RAPPORT DE VISITE

Localisation	80 chemin de la Broa, Grange Neuve, 69590 LARAJASSE		
Propriétaire	M. Antoine RADISSON	Usage des locaux	Habitation secondaire.
Personne(s) présente(s)	Propriétaire.	Locataires	
Année d'installation	2000	Nombre de pièces principales	8
Références cadastrales	A 194	Nombre d'occupants	2
Filière	FTE+Tranchées d'épandage		
Conclusion	INTERVENTION TECHNIQUE OBLIGATOIRE EN CAS DE VENTE UNIQUEMENT

Contrôle de fonctionnement

Effectué le : 20/09/2022
Date avis de passage : 25/07/2022
Dossier n°: 4065
Technicien : Jordan LEHALLE

Schéma de la filière d'assainissement

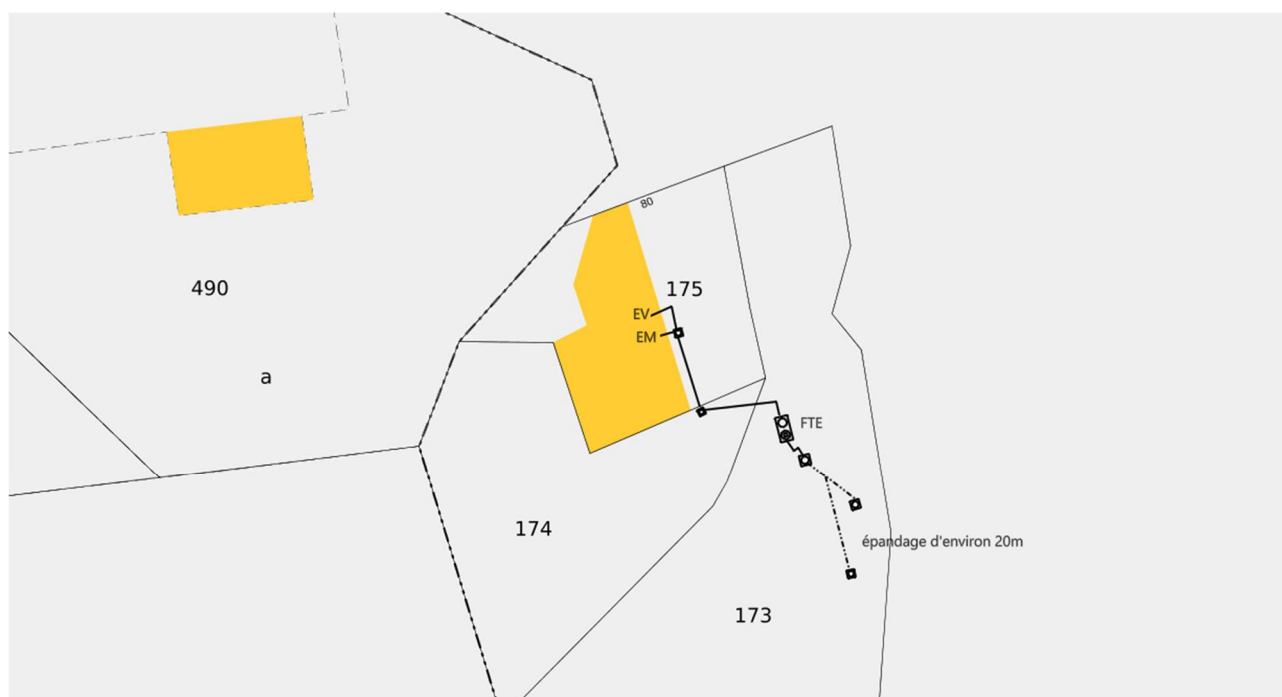
Toutes les eaux usées du logement sont collectées puis sont dirigées vers un prétraitement de type fosse toutes eaux avec préfiltre intégré fonctionnel, entretenu mais sous dimensionné et mal ventilé. Les eaux prétraitées iraient ensuite dans un épandage de petite longueur. Ceci pourrait représenter un danger pour la qualité de nos ressources en eau.

- installer un prétraitement et un traitement adéquat (plus grand car sous dimensionné.)
- ventiler correctement la fosse par une ventilation primaire (surmontée d'un champignon) située en amont de la fosse et par une ventilation secondaire (surmontée d'un extracteur) piquée en sortie de fosse, remontées au dessus des locaux d'habitation pour éviter les nuisances olfactives et la corrosion des ouvrages (en diamètre 100mm et espacées au moins d'un mètre chacune).

La présence d'arbres ou d'arbustes à moins de 3 m du dispositif de traitement ou d'infiltration est à proscrire. Leurs racines risquent de colmater et d'endommager les ouvrages.

Etant donnée que l'installation n'est pas conforme, il serait souhaitable de réhabiliter le dispositif d'assainissement non collectif. Dans le cadre d'une vente, comme prévu par l'arrêté du 27 avril 2012, la réhabilitation devient obligatoire pour l'acheteur dans le délai de 1 an à compter de la signature de l'acte de vente. Veuillez consulter le SPANC pour tout changement sur votre dispositif d'assainissement.

En effet, toutes les eaux usées doivent être prétraitées et traitées par des ouvrages réglementaires, accessibles, entretenus, ventilés et adaptés aux caractéristiques du logement et du sol avant de rejoindre le milieu naturel. Vous devez par ordre de priorité :
